Operador Nacional do Sistema Elétrico

PROPOSTAS PARA MELHORIA  
DA SEGURANÇA DAS  
INSTALAÇÕES ESTRATÉGICAS  
DO SISTEMA INTERLIGADO  
NACIONAL - AVALIAÇÃO DOS  
ASPECTOS RELACIONADOS  
AOS ARRANJOS DE  
BARRAMENTOS

ONS REL 0176/2013

VOLUME V – Subestações complementares da região  
Sul

#### SE ALEGRETE 2

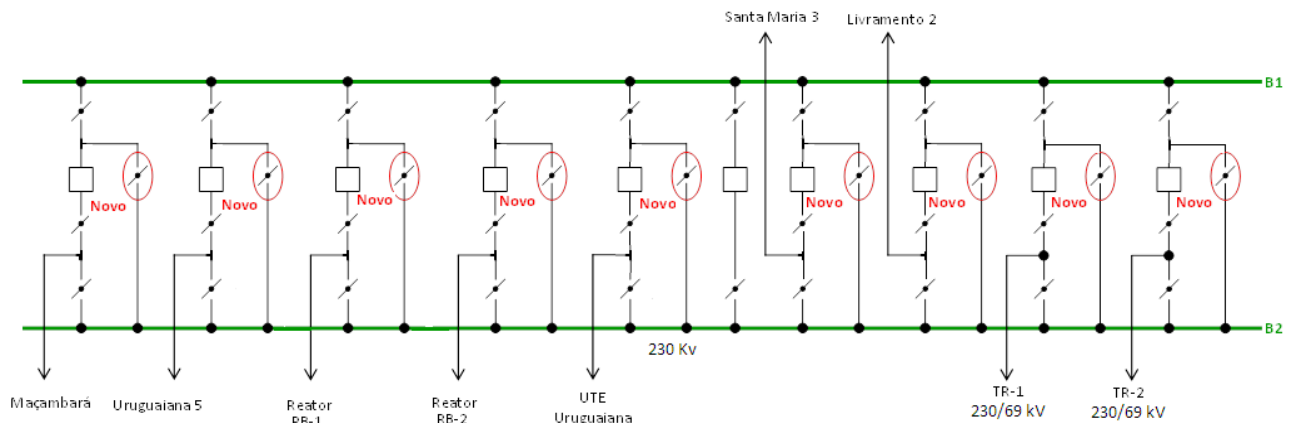
- ✓ Converter o arranjo do setor de 230 kV para barra dupla 4 chaves;
- ✓ Instalar proteção diferencial de barra adaptativa associada à proteção de falha de disjuntor.

A CEEE-GT informou que a disposição eletromecânica dos equipamentos inviabiliza a implementação de arranjo Barra Dupla de forma convencional.

Avaliações preliminares indicam viabilidade de atendimento à proposta com soluções não convencionais, mas que requer estudos aprofundados, incluindo análise de reconfiguração de malha, a serem desenvolvidos oportunamente no contexto das demais necessidades de reforços indicados pelo Planejamento Setorial sob responsabilidade da EPE.

Outras avaliações permitiram concluir que haveria interrupção do serviço para os usuários e para a Rede Básica, fato que justifica a necessidade de envolvimento dos demais agentes, além da EPE e do ONS.

### **2.1.2 BAGÉ 2**

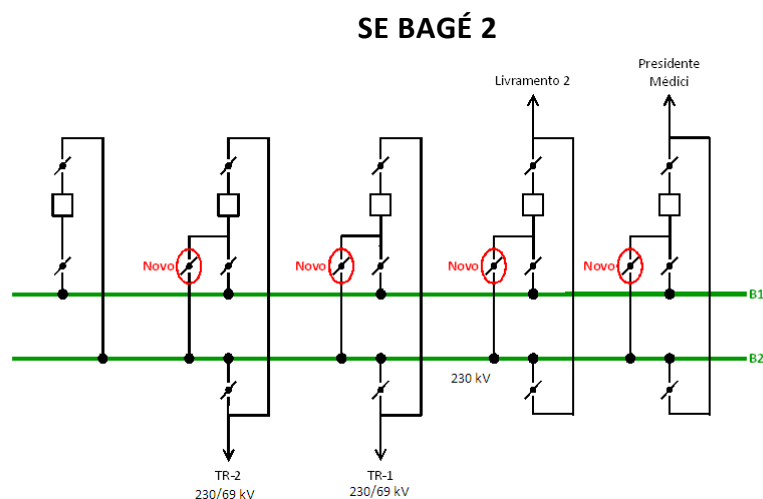
- ✓ Converter o arranjo do setor de 230 kV para barra dupla 4 chaves.
- ✓ Instalar proteção diferencial de barra adaptativa associada à proteção de falha de disjuntor.

A disposição eletromecânica dos barramentos, assim como a área livre próxima junto ao setor de 230 kV, numa análise preliminar, permite a implantação do arranjo em barra dupla. Entretanto, esta implantação indisponibiliza simultaneamente 3 (três) Funções de Transmissão, o que torna complexo o estudo da proposta neste momento. Desta forma, há necessidade de estudos aprofundados a serem desenvolvidos oportunamente no

### SE CAMAQUÃ

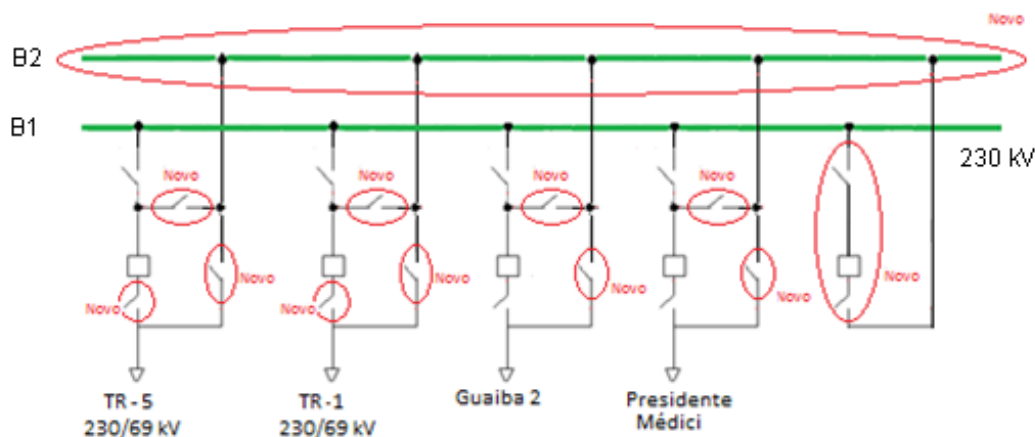
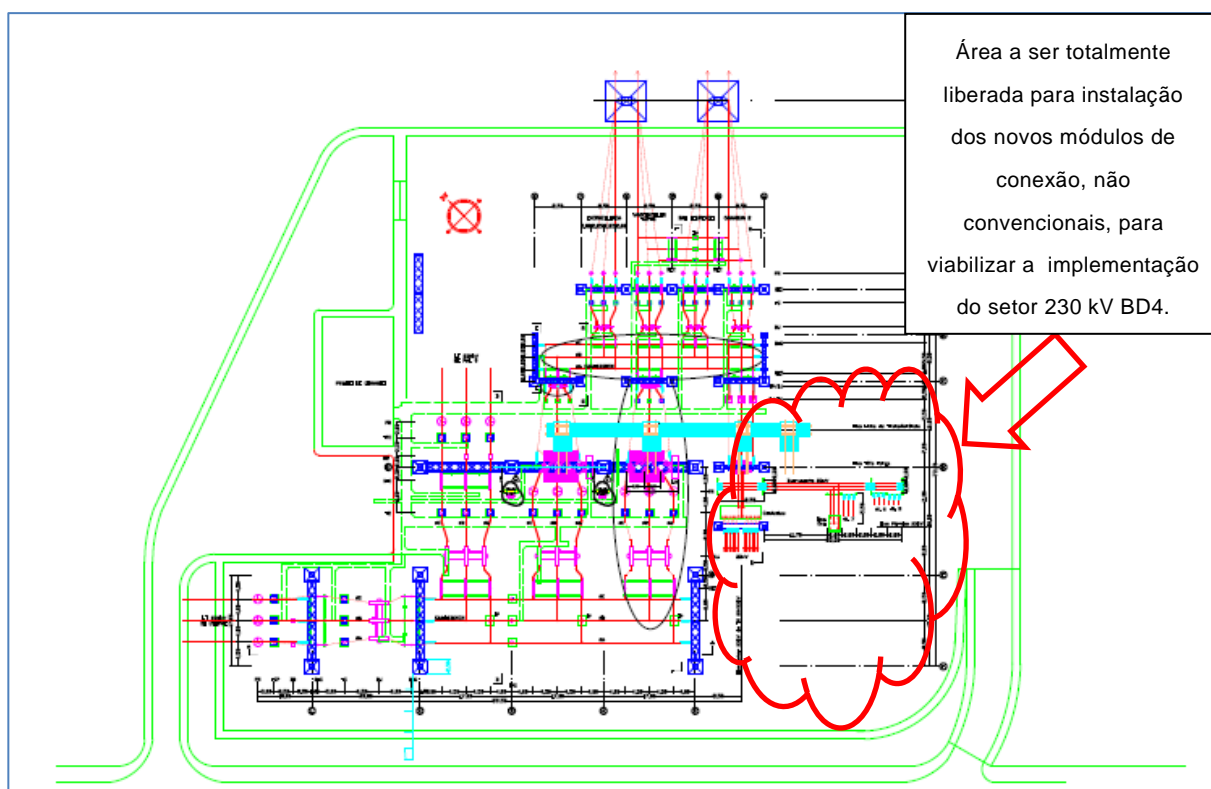
✓ Converter o arranjo do setor de 230 kV para barra dupla 4 chaves, com instalação de vão interligador de barras,

- ✓ Instalar proteção diferencial de barra adaptativa associada à proteção de falha de disjuntor.

A CEEE-GT informou que devido ao arranjo eletromecânico, com linhas acessando o barramento em ângulo de 90° e da pouca disponibilidade de terreno, tanto no pátio da subestação, quanto na vizinhança para ampliação, a implementação de arranjo barra dupla de forma convencional é inviável.

A proposta da CEEE-GT consiste no reposicionamento dos 2 Transformadores 69/23 kV – 25 MVA, existentes, liberando assim uma área para implantação de novos módulos em 230 kV. Nesta área serão construídos 2 novos módulos completos: 1 módulo de Entrada de Linha, para a LT 230 kV Presidente Médici, que deverá ser reposicionada, e outro novo módulo para o Transformador 230/69 kV – 50 MVA – TR-1, que também deverá ser reposicionado. Devido a restrições operacionais e de disposição física da subestação, deverão ser utilizadas soluções não convencionais, inclusive para a construção do novo barramento. Estas soluções serão melhor detalhadas nos estudos de engenharia a serem realizados após definição da alternativa.

Ne sequência serão desativados os atuais Módulos de Conexão do TR-7 230/69 kV – 50 MVA e Entrada de Linha 230 kV Guaíba 2, para posterior instalação dos novos módulos com equipamentos compactos, extensão do novo barramento de 230 kV, com a inserção de novos pórticos e suportes para as chaves seccionadoras.

### SE CAMPO BOM

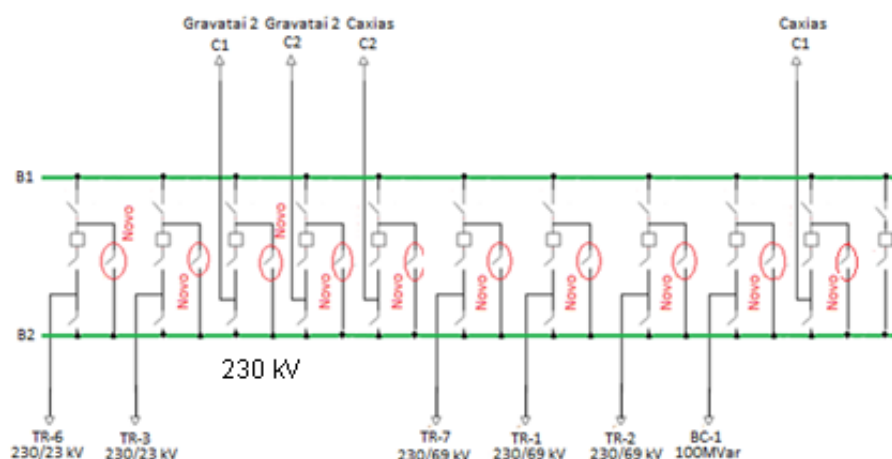
- ✓ Converter o arranjo do setor de 230 kV para barra dupla 4 chaves.
- ✓ Instalar proteção diferencial de barra adaptativa associada à proteção de falha de disjuntor.

A CEEE-GT informou que a disposição eletromecânica dos equipamentos inviabiliza a implementação de arranjo Barra Dupla de forma convencional.

Avaliações preliminares indicam viabilidade de atendimento à proposta com soluções não convencionais, mas que requer estudos aprofundados a serem desenvolvidos oportunamente no contexto das demais necessidades de reforços indicados pelo Planejamento Setorial sob responsabilidade da EPE.

### SE CANOAS 1

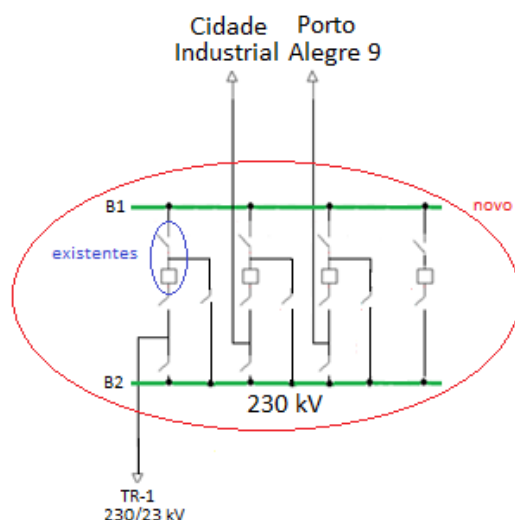
- ✓ Seccionar a LT Porto Alegre 9 – Cidade Industrial C2;
- ✓ Construção do setor de 230 kV com o arranjo barra dupla 4 chaves.

- ✓ Retirar o tap da LT Porto Alegre 9 – Cidade Industrial C1;

A CEEE-GT informou que as adequações propostas foram contempladas pela Resolução Autorizativa ANEEL Nº 1.734.

## SE CAXIAS DO SUL 2

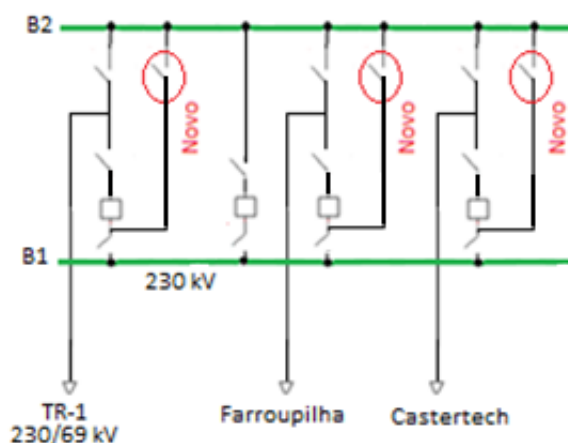
- ✓ Converter o arranjo do setor de 230 kV para barra dupla 4 chaves
- ✓ Instalar proteção diferencial de barra adaptativa associada à proteção de falha de disjuntor.

A CEEE-GT informou que a disposição eletromecânica dos equipamentos inviabiliza a implementação de arranjo barra dupla de forma convencional.

Avaliações preliminares indicam viabilidade de atendimento à proposta com soluções não convencionais, mas que requer estudos aprofundados a serem desenvolvidos oportunamente no contexto das demais necessidades de reforços indicados pelo Planejamento Setorial sob responsabilidade da EPE. Atualmente, a EPE está concluindo o estudo da Região Serrana, onde se vislumbrará um alinhamento com o conjunto total de propostas.

Por hora, considerando-se apenas a alternativa vislumbrada, seria necessário o remanejamento das linhas de transmissão na chegada da subestação, assim como o reposicionamento do banco de transformadores existente, conformando a nova configuração BD4.

Neste caso, restringindo-se à ampliação do Módulo de Infraestrutura Geral existente, vislumbram-se novos módulos 230 kV com tecnologia híbrida compacta (disjuntor e seccionadoras num único equipamento isolado a gás SF6)

### SE GARIBALDI 1

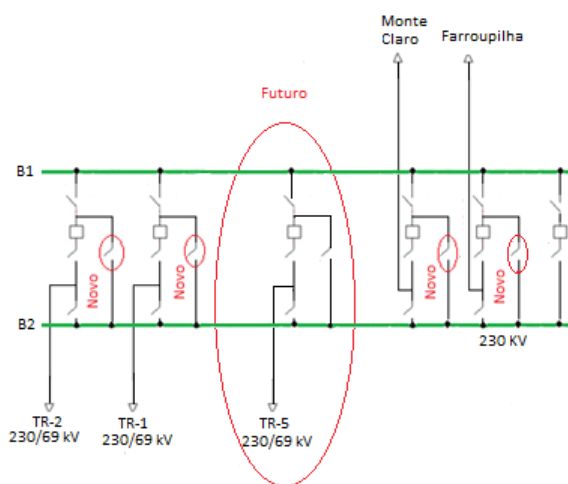
- ✓ Converter o arranjo do setor de 230 kV para barra dupla 4 chaves
- ✓ Instalar proteção diferencial de barra adaptativa associada à proteção de falha de disjuntor.

A CEEE-GT informou que a disposição eletromecânica dos equipamentos inviabiliza a implementação de arranjo Barra Dupla de forma convencional.

Avaliações preliminares indicam viabilidade de atendimento à proposta com soluções não convencionais, mas que requer estudos aprofundados a serem desenvolvidos oportunamente no contexto das demais necessidades de reforços indicados pelo Planejamento Setorial sob responsabilidade da EPE. Atualmente, a EPE está concluindo o estudo da Região Serrana, onde se vislumbrará um alinhamento com o conjunto total de propostas.

A CEEE-GT informou, entretanto, que esta subestação possui proteção diferencial de barras no setor de 230 kV.

### 2.1.9 GUAIBA 2

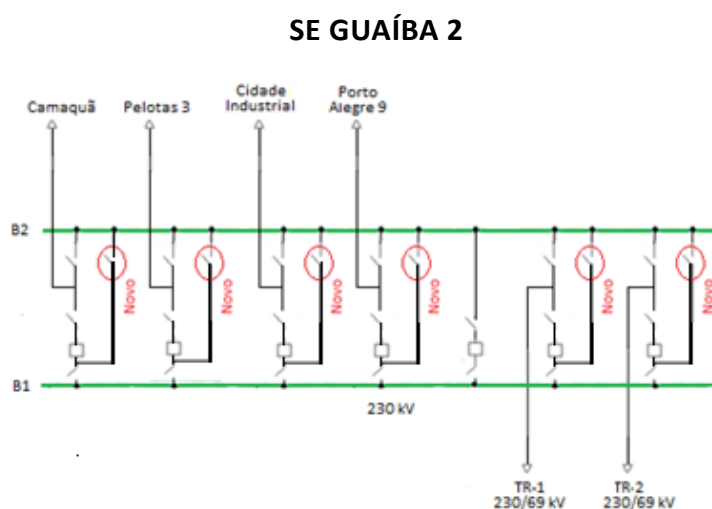
- ✓ Converter o arranjo do setor de 230 kV para barra dupla 4 chaves;
- ✓ Instalar proteção diferencial de barra adaptativa associada à proteção de falha de disjuntor.

A CEEE-GT informou que a disposição eletromecânica dos equipamentos inviabiliza a implementação de arranjo Barra Dupla de forma convencional.

Avaliações preliminares indicam viabilidade de atendimento à proposta com soluções não convencionais, mas que requer estudos aprofundados a serem desenvolvidos oportunamente no contexto das demais necessidades de reforços indicados pelo Planejamento Setorial sob responsabilidade da EPE.

A CEEE-GT informou, entretanto, que esta subestação possui proteção diferencial de barras no setor de 230 kV

### 2.1.10 GUARITA

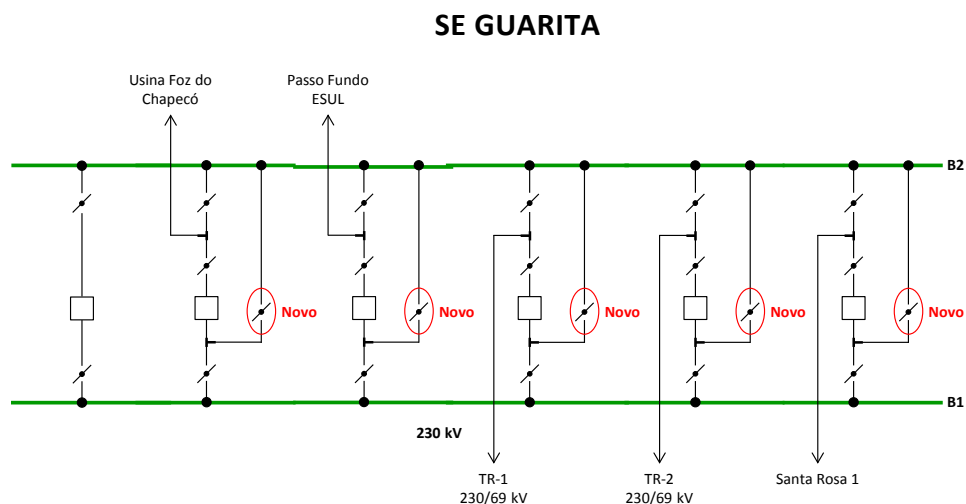
- ✓ Converter o arranjo do setor de 230 kV para barra dupla 4 chaves;
- ✓ Instalar proteção diferencial de barra adaptativa associada à proteção de falha de disjuntor.

A CEEE-GT informou que a disposição eletromecânica dos equipamentos inviabiliza a implementação de arranjo barra dupla de forma convencional.

Avaliações preliminares indicam viabilidade de atendimento à proposta com soluções não convencionais, mas que requer estudos aprofundados a serem desenvolvidos oportunamente no contexto das demais necessidades de reforços indicados pelo Planejamento Setorial sob responsabilidade da EPE.

A CEEE-GT informou, entretanto, que esta subestação possui proteção diferencial de barras no setor de 230 kV.

### 2.1.11 LAJEADO 2

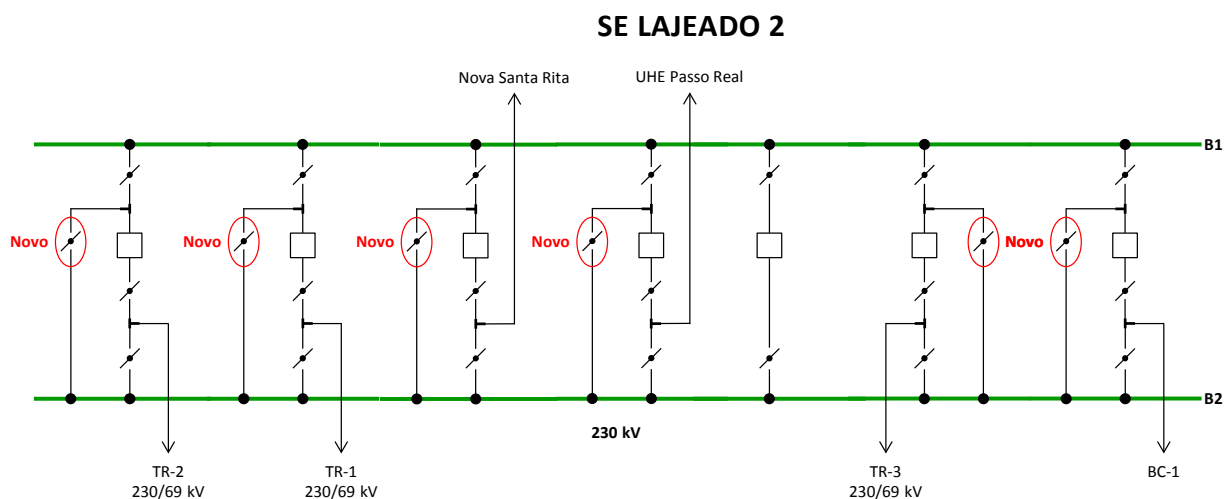
- ✓ Converter o arranjo do setor de 230 kV para barra dupla 4 chaves.
- ✓ Instalar proteção diferencial de barra adaptativa associada à proteção de falha de disjuntor.

A CEEE-GT informou que a disposição eletromecânica dos equipamentos inviabiliza a implementação de arranjo Barra Dupla de forma convencional.

Avaliações preliminares indicam viabilidade de atendimento à proposta com soluções não convencionais, mas que requer estudos aprofundados a serem desenvolvidos oportunamente no contexto das demais necessidades de reforços indicados pelo Planejamento Setorial sob responsabilidade da EPE.

A CEEE-GT informou, entretanto, que esta subestação possui proteção diferencial de barras no setor de 230 kV.

## SE LIVRAMENTO 2

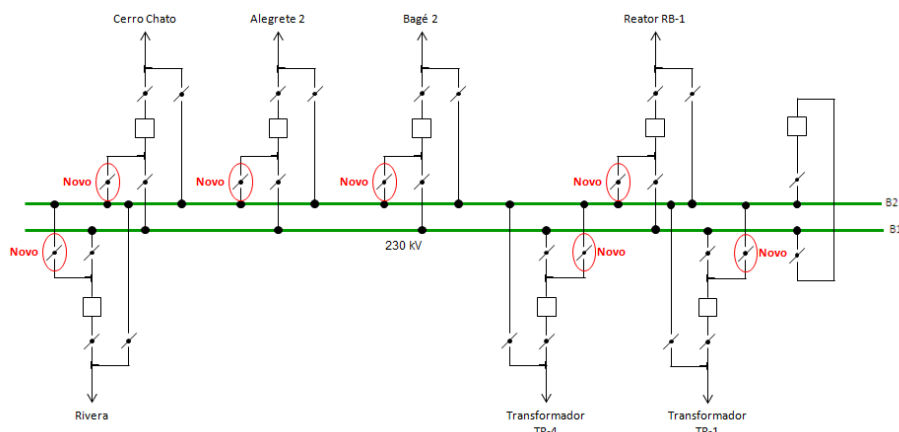
- ✓ Converter o arranjo do setor de 230 kV para barra dupla 4 chaves.
- ✓ Instalar proteção diferencial de barra adaptativa associada à proteção de falha de disjuntor.

A CEEE-GT informou que a disposição eletromecânica dos equipamentos inviabiliza a implementação de arranjo Barra Dupla de forma convencional.

Avaliações preliminares indicam viabilidade de atendimento à proposta com soluções não convencionais, mas que requer estudos aprofundados a serem desenvolvidos oportunamente no contexto das demais necessidades de reforços indicados pelo Planejamento Setorial sob responsabilidade da EPE.

## SE MAÇAMBARÁ

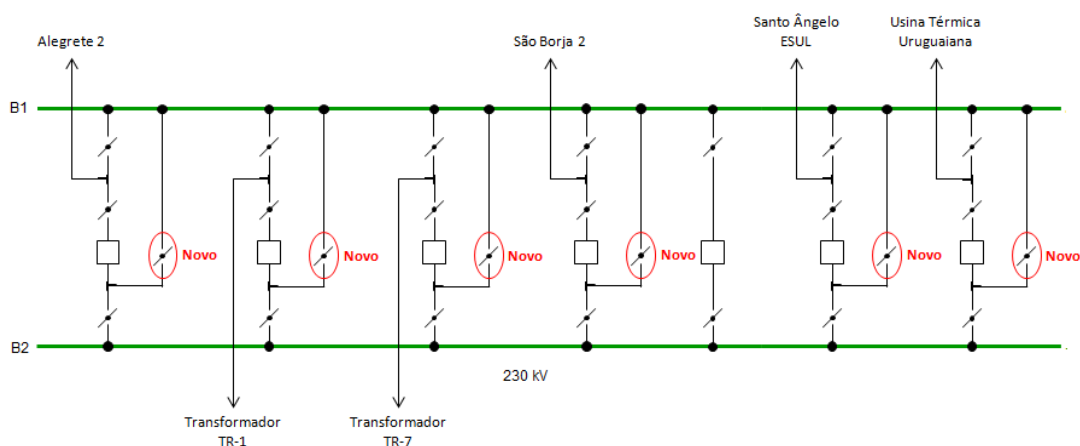
- ✓ Converter o arranjo do setor de 230 kV para barra dupla 4 chaves.
- ✓ Instalar proteção diferencial de barra adaptativa associada à proteção de falha de disjuntor.

A CEEE-GT informou que a disposição eletromecânica dos equipamentos inviabiliza a implementação de arranjo Barra Dupla de forma convencional.

Avaliações preliminares indicam viabilidade de atendimento à proposta com soluções não convencionais, mas que requer estudos aprofundados a serem desenvolvidos oportunamente no contexto das demais necessidades de reforços indicados pelo Planejamento Setorial sob responsabilidade da EPE.

### 2.1.14 OSÓRIO 2

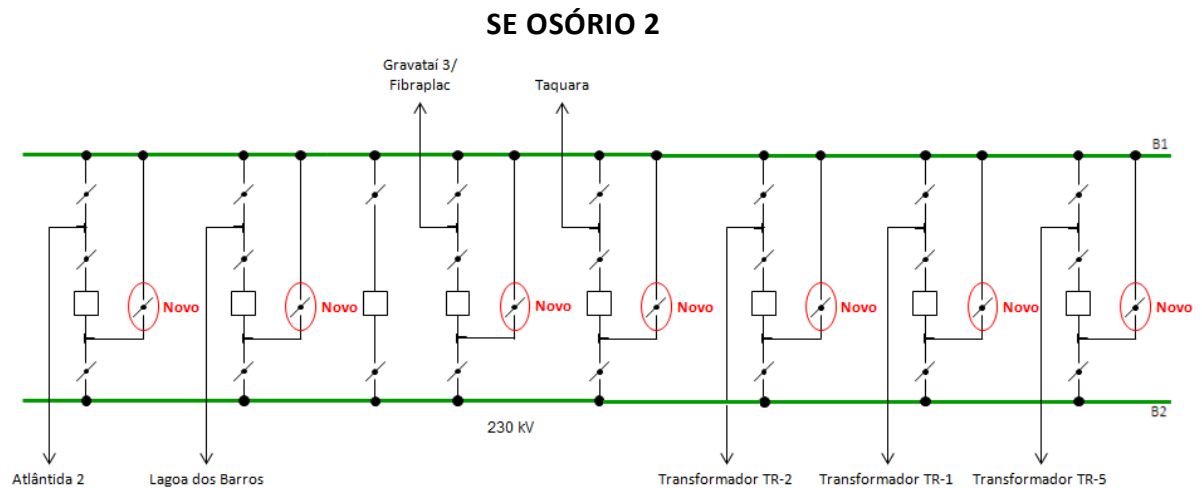
- ✓ Converter o arranjo do setor de 230 kV para barra dupla 4 chaves.

- ✓ Instalar proteção diferencial de barra adaptativa associada à proteção de falha de disjuntor.

A CEEE-GT informou que a disposição eletromecânica dos equipamentos inviabiliza a implementação de arranjo barra dupla de forma convencional.

Avaliações preliminares indicam viabilidade de atendimento à proposta com soluções não convencionais, mas que requer estudos aprofundados a serem desenvolvidos oportunamente no contexto das demais necessidades de reforços indicados pelo Planejamento Setorial sob responsabilidade da EPE.

## 2.1.15 POLO PETROQUÍMICO

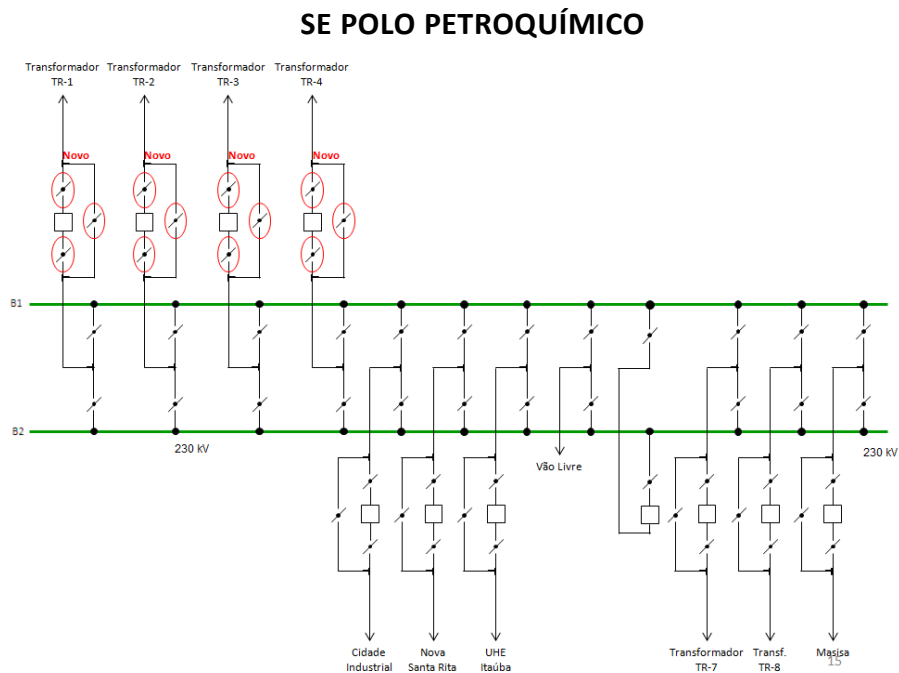
- ✓ Completar os arranjos dos vãos dos transformadores TR1, TR2, TR3 e TR4;
- ✓ Instalar proteção diferencial de barra adaptativa associada à proteção de falha de disjuntor.

A CEEE-GT informou os transformadores TR-1, TR-2, TR-3 e TR-4 e seus respectivos módulos de conexão não estão sob concessão da CEEE-GT. Adicionalmente, reporta que estes são de responsabilidade do agente Braskem.

Do exposto será solicitado à CEEE-GT efetuar a consolidação junto ao agente Braskem para viabilizar as adequações propostas para os vãos dos transformadores de propriedade do referido agente.

## SE PELOTAS 3

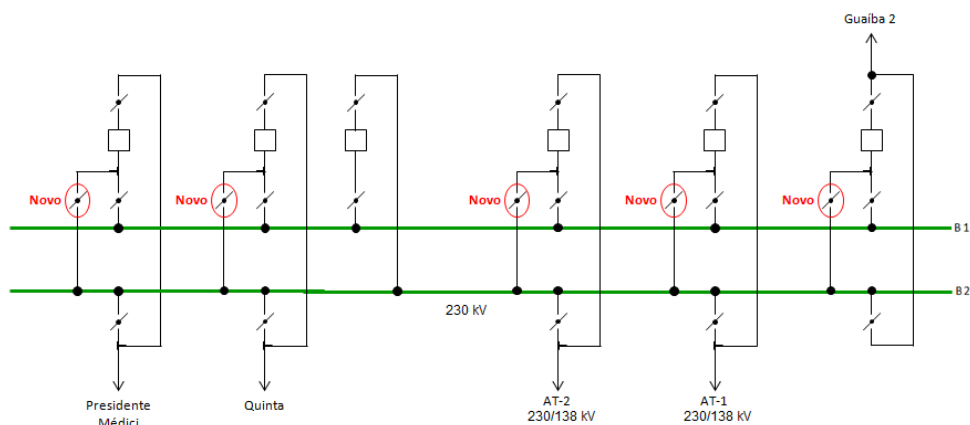
- ✓ Converter o arranjo do setor de 230 kV de barra para barra dupla 4 chaves.
- ✓ Instalar proteção diferencial de barra adaptativa associada à proteção de falha de disjuntor.

A disposição eletromecânica dos barramentos, assim como a área livre próxima junto ao setor de 230 kV, numa análise preliminar, permite a implantação do arranjo em Barra Dupla. Entretanto, esta implantação indisponibiliza simultaneamente 3 (três) Funções de Transmissão, o que torna complexo o estudo da proposta neste momento. Desta forma, há necessidade de estudos aprofundados a serem desenvolvidos oportunamente no contexto das demais necessidades de reforços indicados pelo Planejamento Setorial sob responsabilidade da EPE.

## SE PORTO ALEGRE 13

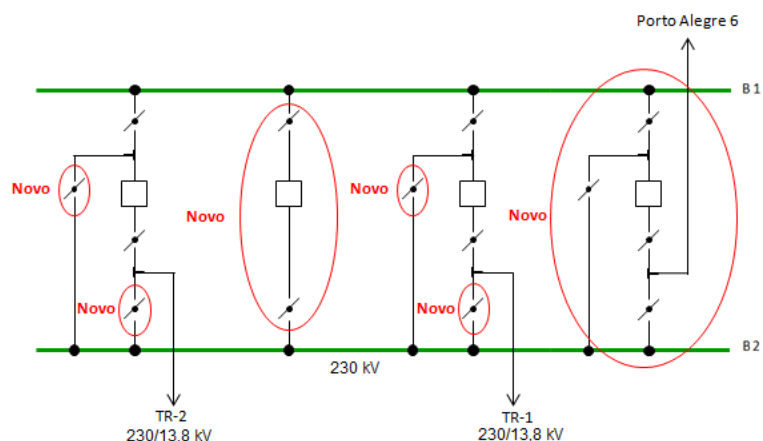
- ✓ Converter o arranjo do setor de 230 kV de barra para barra dupla 4 chaves.
- ✓ Instalar proteção diferencial de barra adaptativa associada à proteção de falha de disjuntor.

A CEEE-GT informou que as adequações nas entradas de linha Porto Alegre 6 e o módulo de interconexão de Barras serão realizadas pela TESB (Transmissora de Energia Sul Brasileira), quando da implementação da nova LT Porto Alegre 13 – Restinga. As adequações nos módulos de conexão do TR-1 e do TR-3 para barra dupla 4 chaves (BD4) foram parcialmente autorizadas pela Resolução Autorizativa ANEEL Nº 3.233 de 2011, o qual ainda depende de retificação, conforme registrado junto ao protocolo ANEEL nº 48513.018630/2014-00.
